COMPLEMENT DU DEMI-DIFFUSEUR N°11 DE
VIENNE SUD SUR L'AUTOROUTE A7

COMPLÉMENT N°1 DEMANDÉ PAR LE COMMISSAIRE ENQUETEUR

- ELEMENTS RELATIFS A LA CONCERTATION INTER-SERVICES

OBJET : Projet de création d'un complément au demi-échangeur Vienne Sud – Concertation inter-services (CIS)

Fonctionnement giratoire RN7 : giration PL – surlargueur à aménager

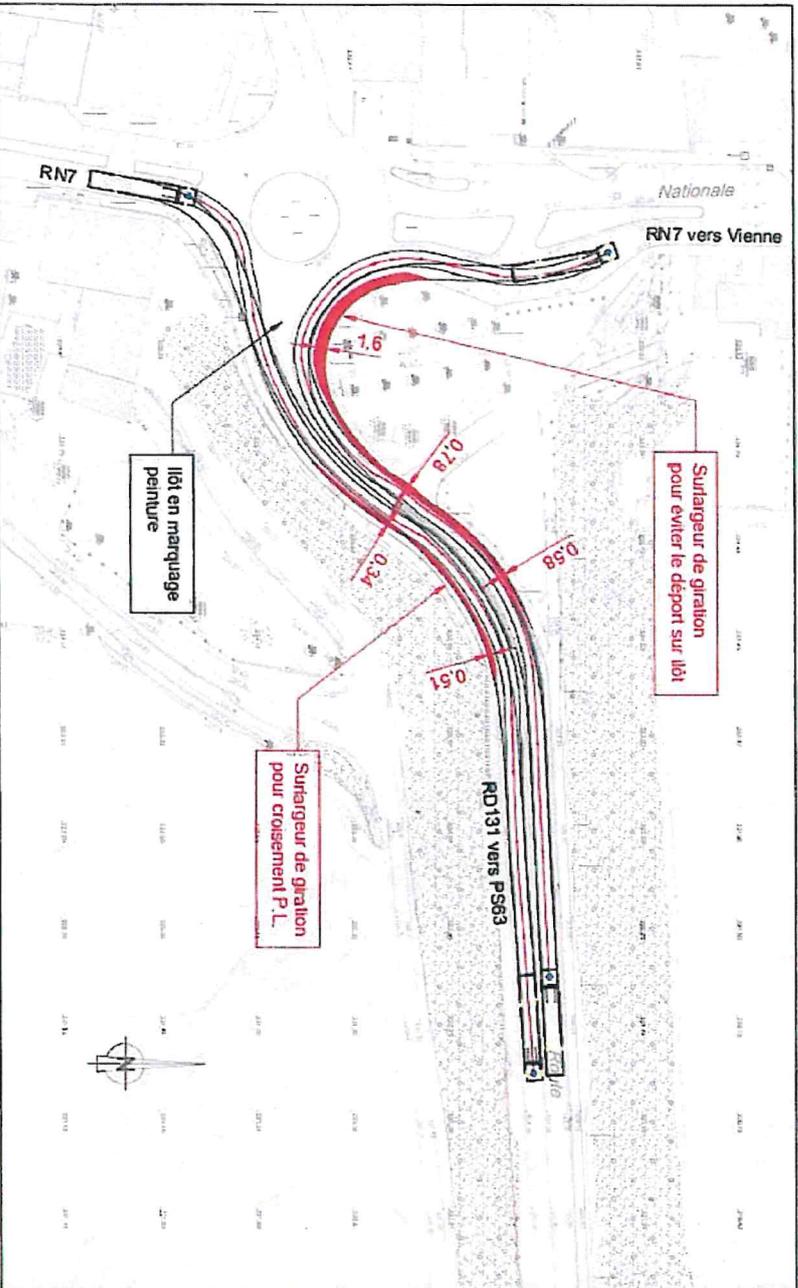
J'attire votre attention sur le giratoire RN7-RD131 situé en agglomération (Le Grand-Chemin-Reventin-Vaugris) qui est inscrit dans un milieu bâti aux trois quarts de sa circonférence et de dimensions (diamètre et largeur d'anneau) relativement modestes. La faisabilité des trajets opérés par les poids-lourds ou les cars entre la RN7 et l'autoroute A7 (dans les deux sens) devra être examinée, y compris en ce qui concerne le croisement de véhicules lourds ou cars. Lors d'une réunion d'information le 5 juin 2019 entre ASF et mes services, cette problématique a été identifiée. La nécessité de réaliser des aménagements de la RN7 (mais également de la RD131) à l'approche et au droit du giratoire (surlargeurs par exemple) a été sommairement étudiée (cf. annexe). S'ils s'avèrent nécessaires, ces travaux devront être pris en charge par ASF dans le cadre de l'opération.

Par ailleurs, l'augmentation du trafic dans le giratoire (notamment aux heures de pointes) va potentiellement être source de conflits entre la circulation automobile (et en particulier les poids-lourds) et les modes doux dans cette zone. Les cheminements et les zones de croisement devront faire l'objet d'une attention toute particulière.
